質 問 回 答 書

令和 7 年 4 月 18 日

履行名称 (旧) 太田市弓道場解体工事

履行名称	作図年月日	図名	縮尺	備考	図面番号
(旧) 太田市弓道場解体工事	2025.3	仮設計画図	N.S		A-14

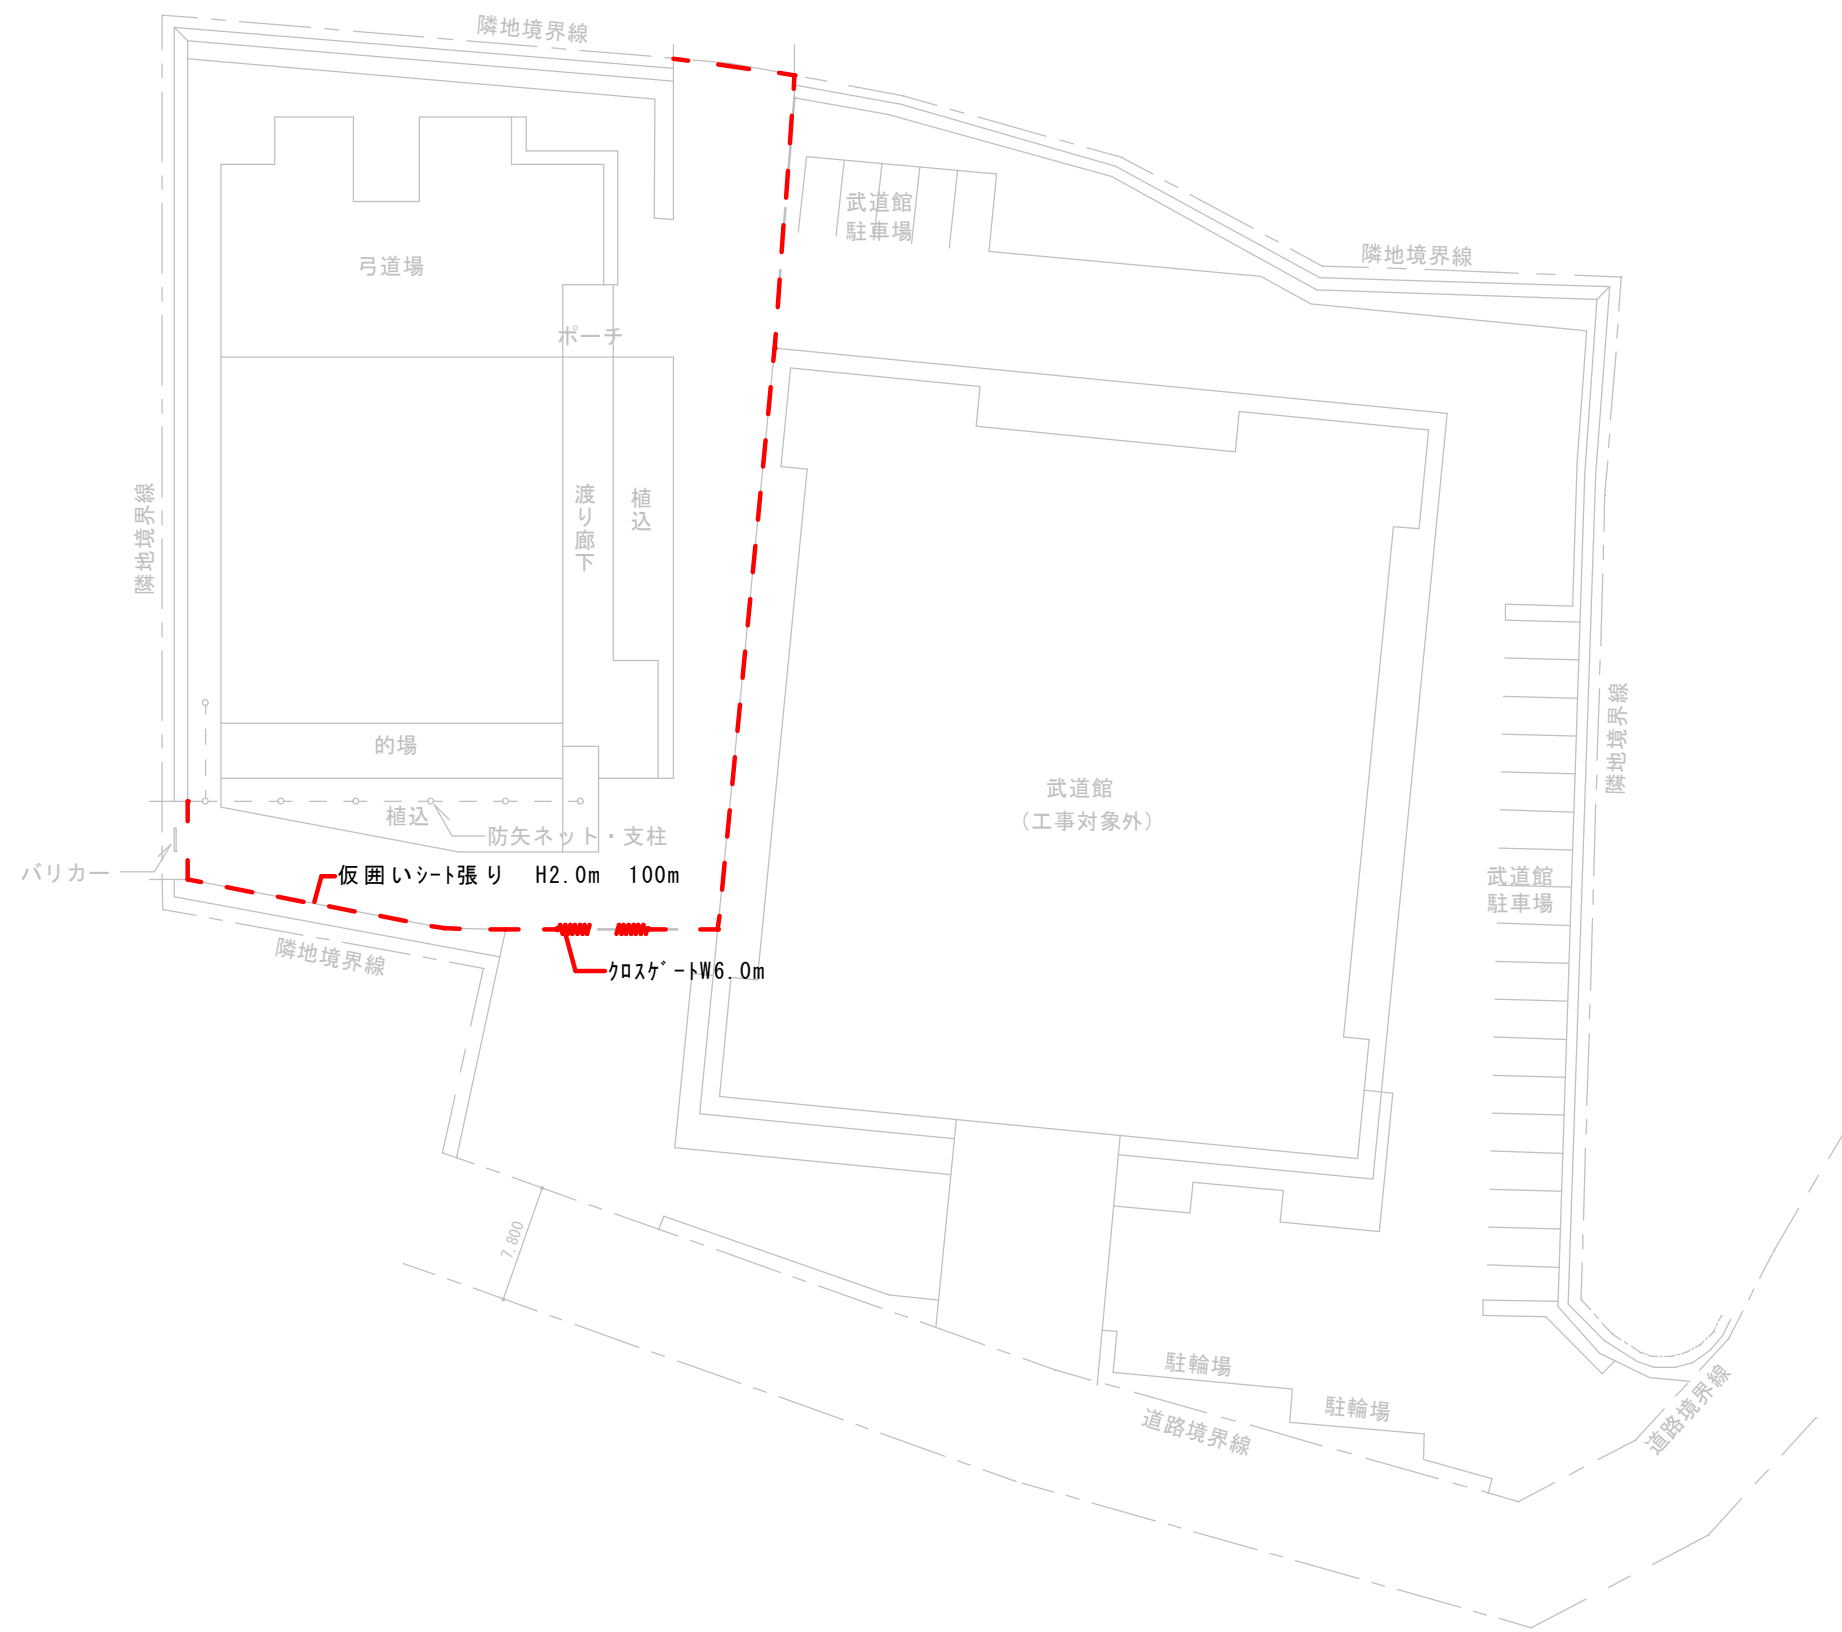
5		012	仮設計画図はありますか？ (仮囲い及び外部足場の数量根拠)	仮囲いは別紙を参照してください。 外部足場については建設当初の数量を使用しています。
6	A-8		的場の安土砂は産業廃棄物として処分ではなく敷均しで考えてよろしいでしょうか？	処分とします。
7	A-8		的場の安土砂の内側にスタイロフォームがあるみたいですが撤去費用及び処分費は設計書の中に含まれておりますか？	含まれています。
8	A-8		木毛板の処分は設計書に含まれておりますか？	含まれています。
